改善箇所説明図

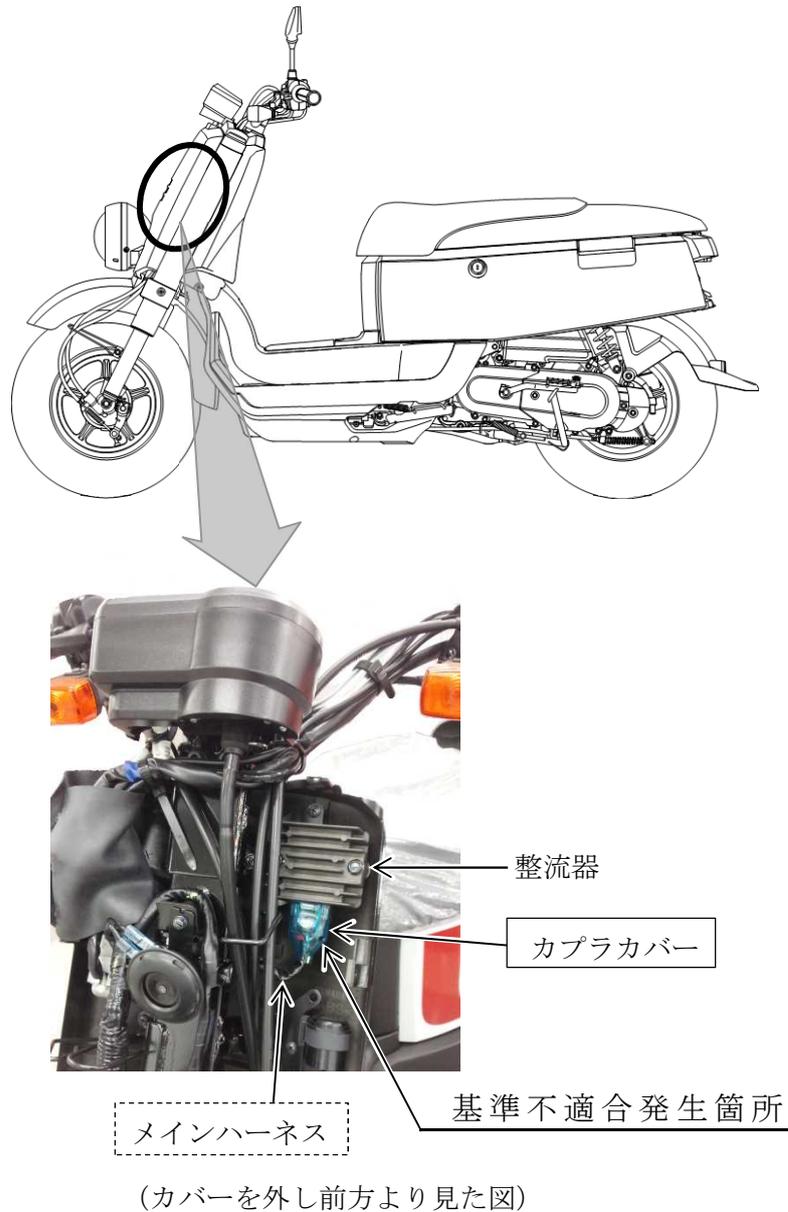
メインハーネスにおいて、配索のバラツキにより、洗車等の水が整流器に接続するカプラカバー内に溜まり、電気配線が腐食することがある。そのため、そのまま使用を続けると腐食が進行し、電気配線が断線して充電できず、警音器や方向指示器等の灯火器類が正しく作動しなくなるおそれがある。また、走行中にエンジンが停止して再始動できなくなるおそれがある。

改善の内容：全車両、カプラカバーを取り外すとともに、メインハーネスを確認して、腐食が認められた場合はメインハーネスを新品と交換する。

識別：メインスタンド左側のエンジン取付け部付近に白ペイントを塗布する。
